**REF: CONTRATACIÓN DIRECTA N° 6/2020 – EXPTE. 2039/2019**  
**ADQUISICION DE REPUESTOS Y ACCESORIOS PARA**  
**CAMARAS FRIGORIFICAS DEL HEMEVE**

**CIRCULAR ACLARATORIA CON CONSULTA N° 2**

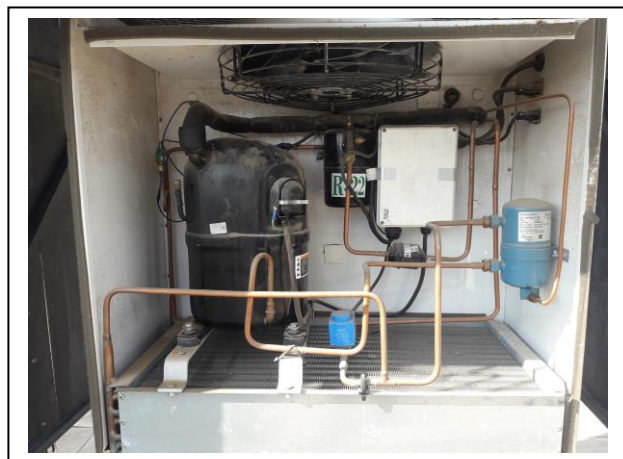
- a) Fotos de los equipos en el interior y exterior. Donde se vea claramente donde están montados.
- b) Especificaciones técnicas: Modelo de la unidad (ejemplo: Equipo Bervielle MT150 que hace referencia a un equipo de cierta potencia y capacidad)
- c) Instalación eléctrica: Se usara la misma acometida eléctrica de los equipos antiguos.
- d) Son 3 equipos distintos montados en una cámara?

a)

B) Solo a modo de referencia se informan equipos que se ajustan a lo solicitado:  
renglón 1: Marca: BERVILL - Modelo: BBT 150 SPLIT, renglón 2: Marca: BERVILL -  
Modelo: BMT 50 SPLIT. La oferta de ningún modo está condicionada a la cotización  
de dichos modelos.

C) La instalación eléctrica se utilizará la existente.

D) Son 2 equipos los solicitados, uno para cada cámara.
